## **VERIFICAÇÃO DA CONFORMIDADE AMBIENTAL DO PROJETO DE EXECUÇÃO - AIA 3595**

### **FASE III DA UNIDADE AQUÍCOLA EM MIRA**

#### **FLATLANTIC - ACTIVIDADES PISCÍCOLAS, S.A.**

**Março de 2024**

**Figura 8:** Localização dos recetores sensíveis mais próximos.

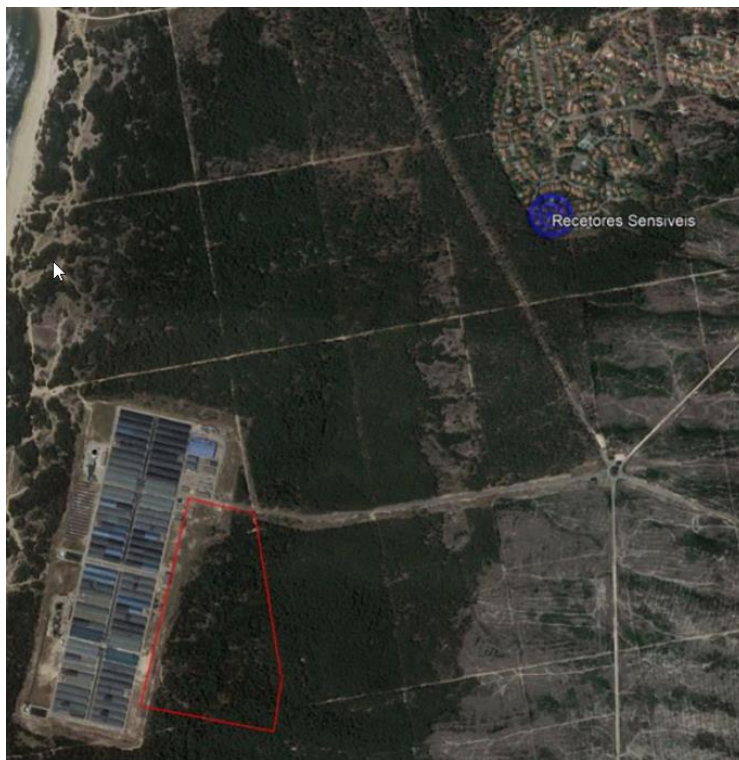
O documento prevê o desenvolvimento e implementação de um *Plano de Monitorização e Mitigação de Ruído* na sequência de ultrapassagem dos valores limites legais.

**Figura 9:** Deslocalização do traçado da Vala das Dunas.

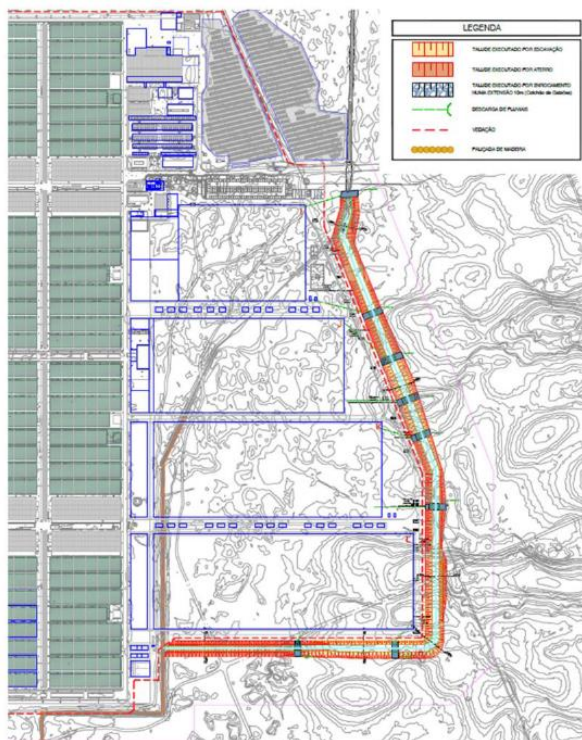
Propõe a deslocalização da vala para uma posição mais a nascente (pág. 51).

- I. O Plano de Recuperação e Compensação da Perda Habitats considera-se insuficiente;
- II. O Projeto de Deslocalização da Vala considera-se insuficiente e desconforme com a DIA;
- III. O Projeto de Solução Alternativa de Base Natural para a Vala considera-se insuficiente;
- IV. O RECAPE negligencia a avaliação dos impactes associados às alterações introduzidas no PE, bem como a definição de medidas destinadas à sua mitigação.

Figura 4 – Descargas da rede pluvial na “vala das dunas”

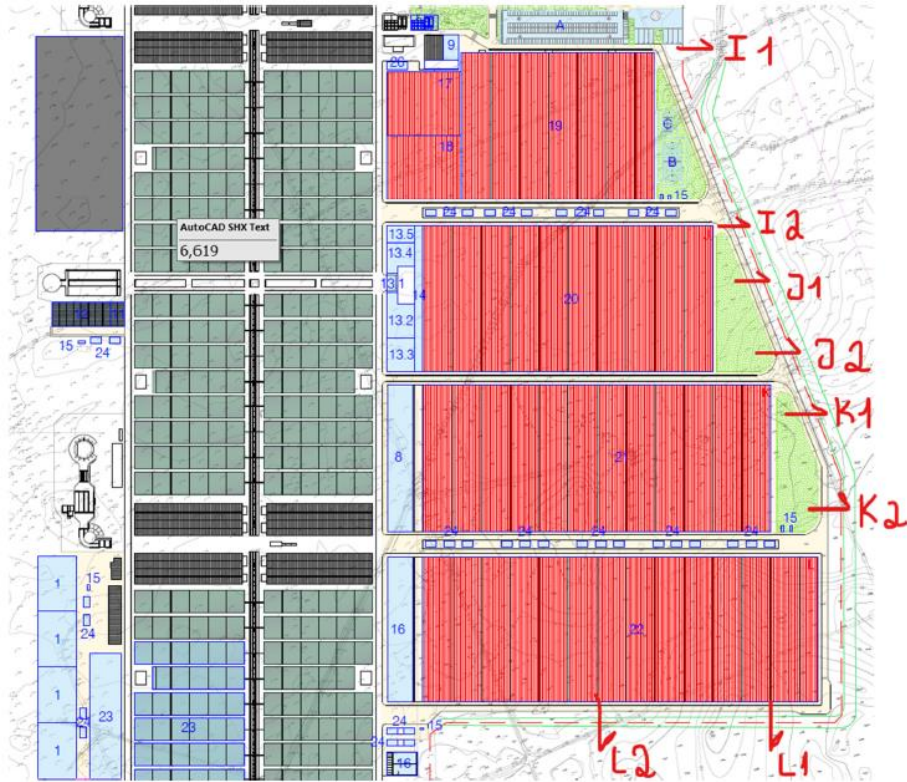
O promotor identifica diversos pontos de descarga das águas pluviais para a linha de água a relocalizar, conforme indicado na figura seguinte.

A proposta é o encaminhamento através de 8 pontos de descarga ao longo da linha de água com recurso a execução de “bocas de lobo”, conforme apresentado nas figuras seguintes.

<b>Conclusão</b>	No âmbito estrito dos RH, os elementos entregues dão resposta à condicionante imposta na DIA.
------------------	---
